改善箇所説明図

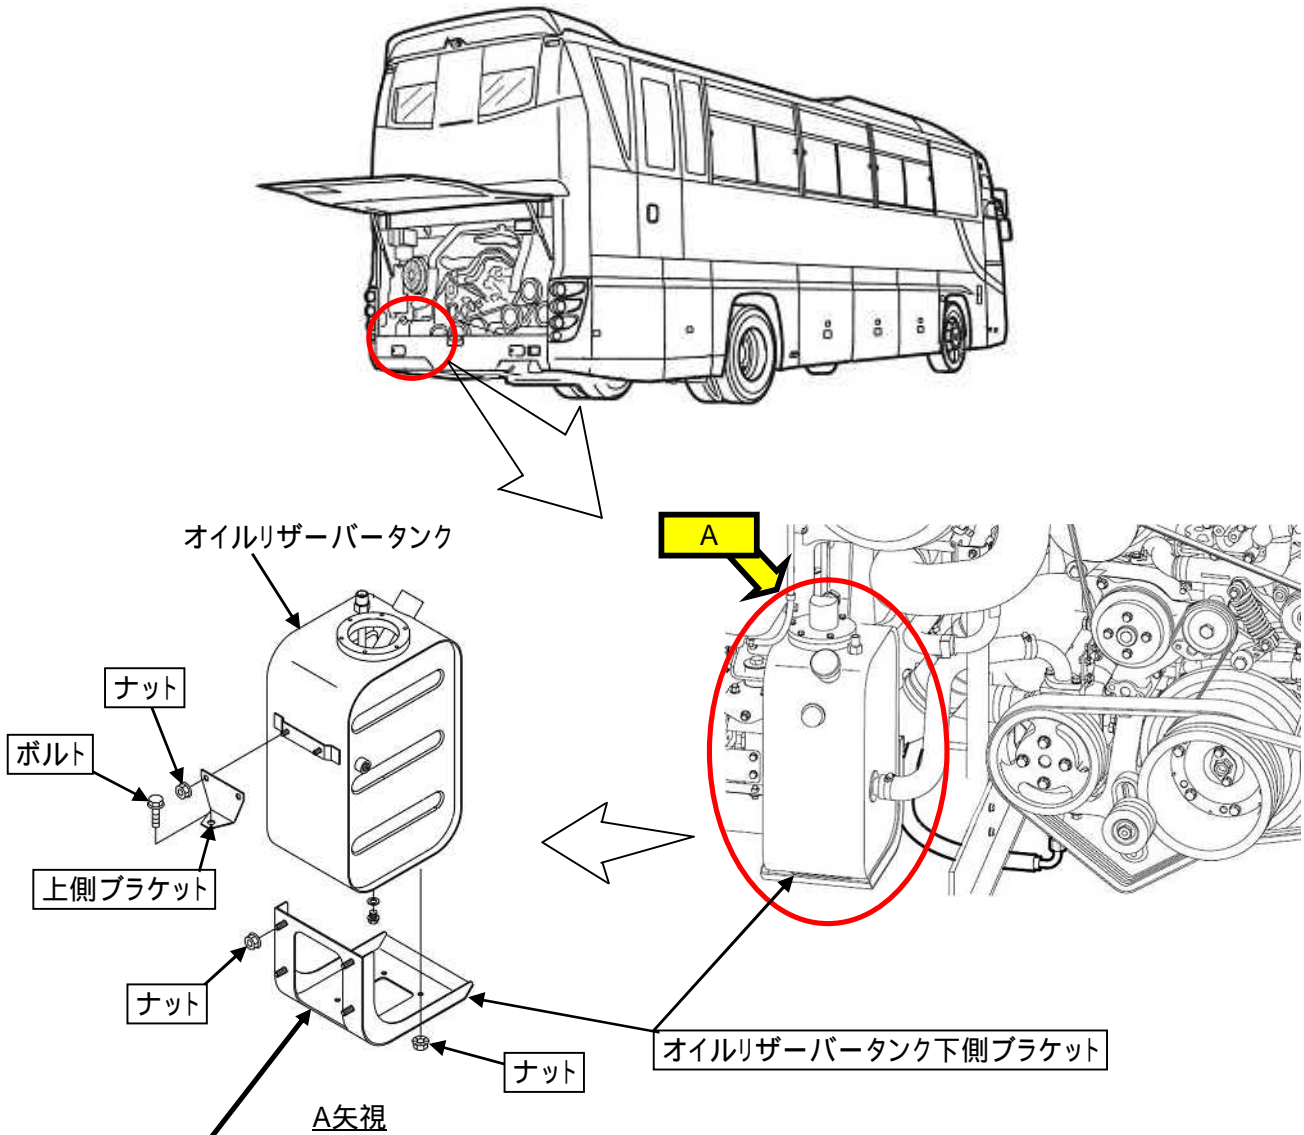
基準不適合発生箇所

大型観光バスにおいて、油圧式ファンドライブ用オイルリザーバータンクを固定しているブラケットのうち、下側ブラケットを誤って薄い板厚の材料で製造したため、走行中の振動で上側ブラケットに亀裂が生じる場合がある。そのため、そのままの状態で使用を続けると、下側ブラケット、オイルリザーバータンクに亀裂が生じ、最悪の場合、オイルリザーバータンクが脱落するおそれがある。

全車両、下側ブラケットを良品に、上側ブラケットを新品に交換するとともに、当該ブラケットのボルト、ナットを全て新品に交換する。

識別 : 下側ブラケット付近のフレームに白色ペイントを塗布する。
